# ALPS処理水希釈放出設備及び関連施設の新設について

東京電力ホールディングス株式会社

## ALPS処理水の海洋放出設備の申請内容等に係る主要な論点※

※：ALPS処理水審査会合（第3回）資料1-2

### 3. 放水立坑（上流水槽、下流水槽）の構造確定

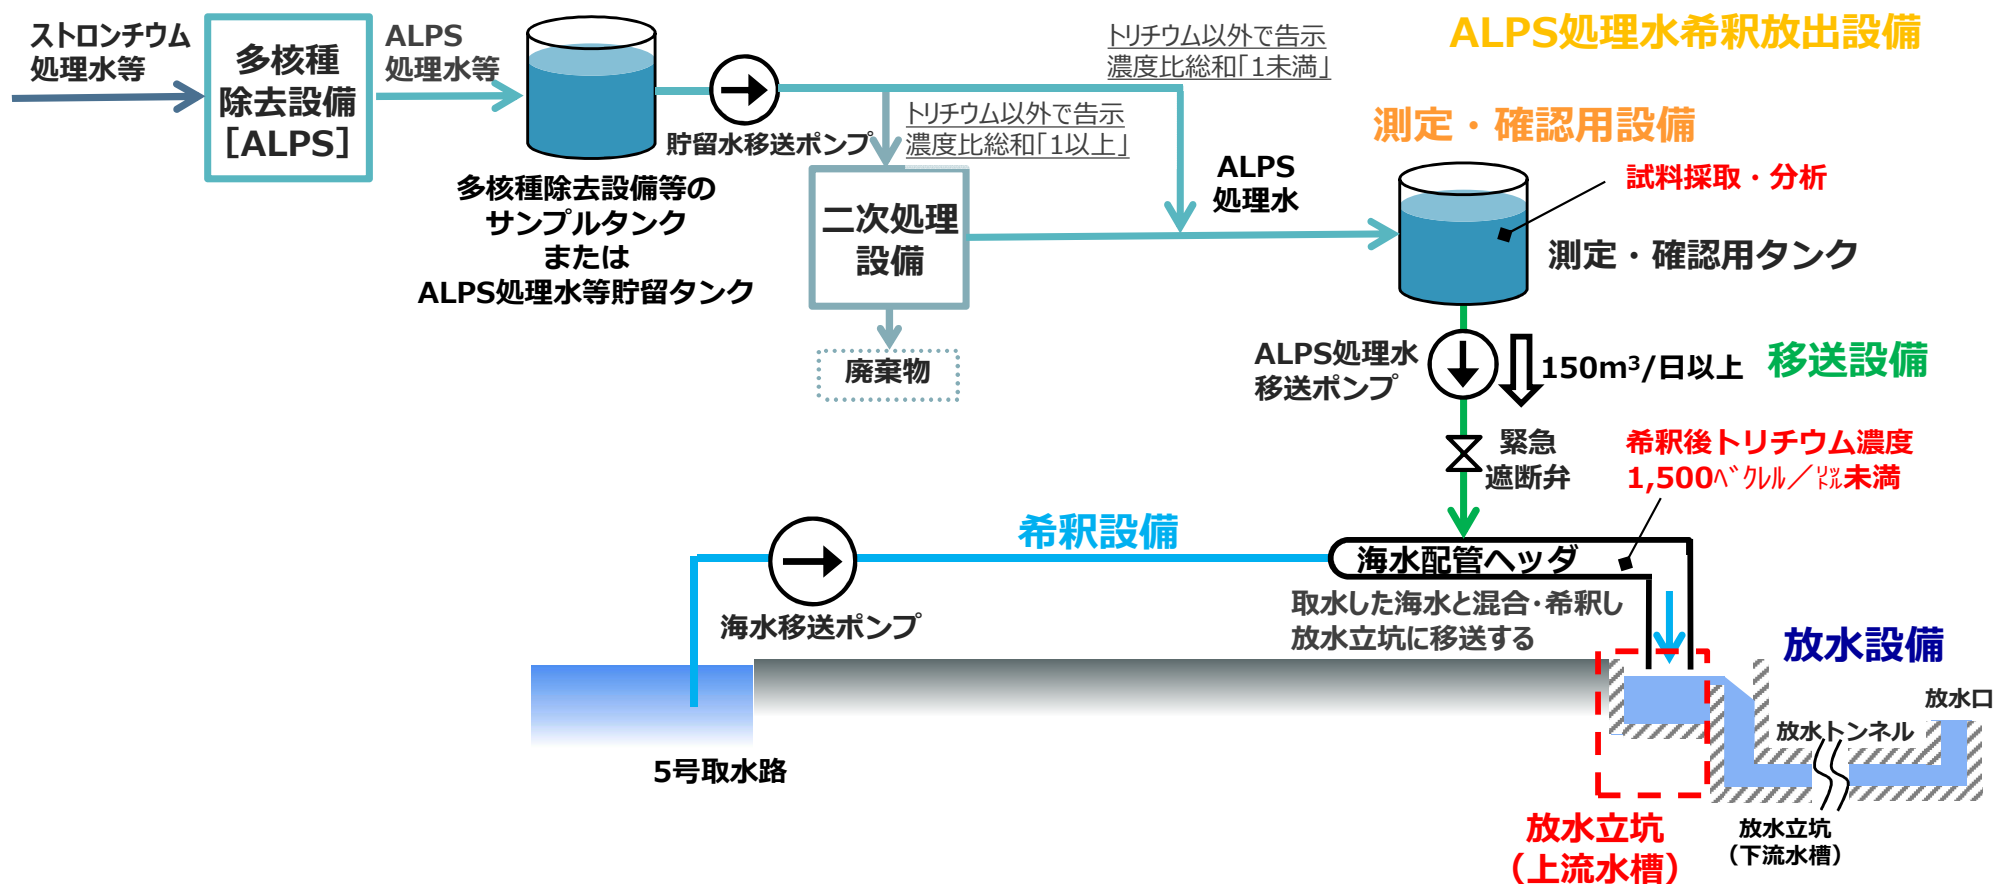
- 海洋放出設備を構成する構築物、系統及び機器ごとに、安全機能、安全機能喪失時の影響、基本仕様及びその設定根拠、主要構造、適用規格・基準等を整理して説明すること。

- 放水立坑（上流水槽、下流水槽）について、構造・強度、自然現象に対する防護及び信頼性を整理する中で、放水立坑（上流水槽、下流水槽）の構造を確定した。

### 1.1 放水立坑（上流水槽）の設備概要

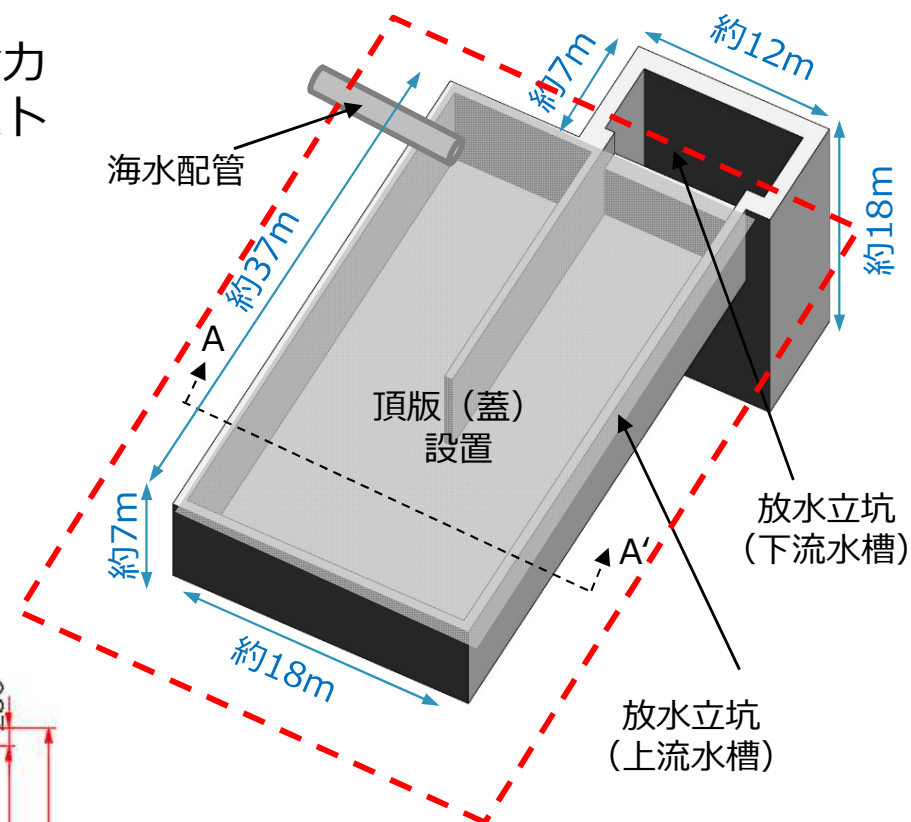
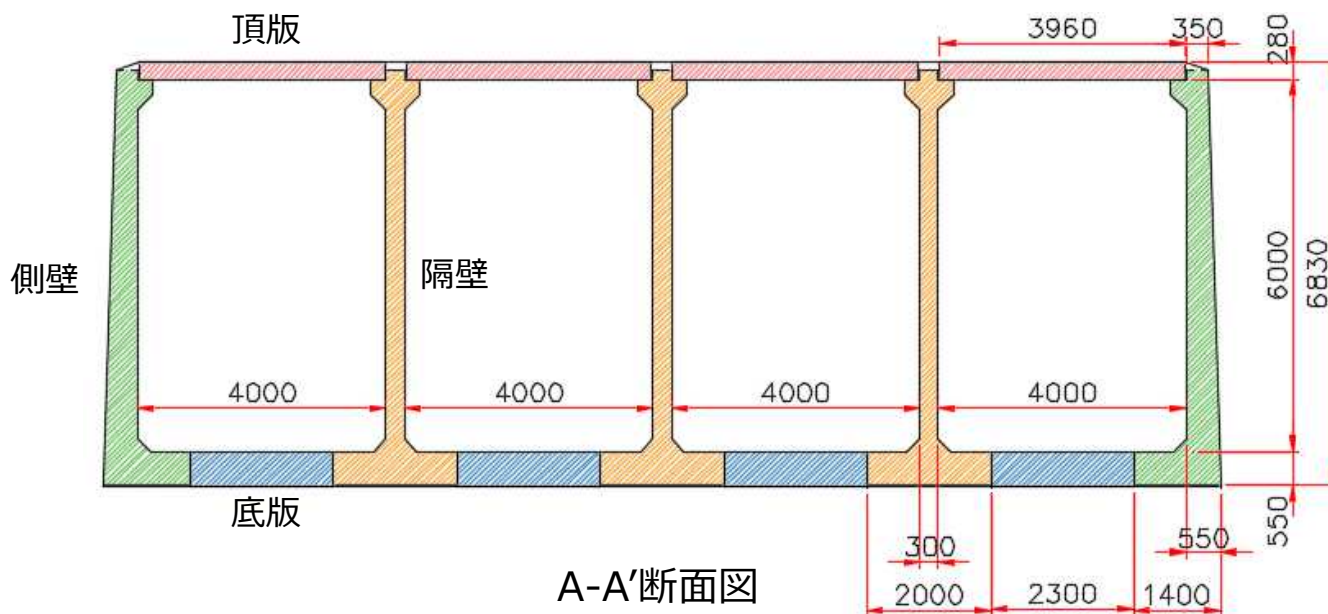
- ⑤機器の構造・強度、地震・津波など自然現象に対する防護、誤操作防止、信頼性等

- 放水立坑（上流水槽）については、設備品質向上・作業省力化をおよび施工作业時の安全性の向上のため、プレキャスト製品を活用する。

#### 放水立坑（上流水槽）の諸元※

躯体寸法	幅 約18m × 長さ 約37m × 高さ 約7m
------	---------------------------
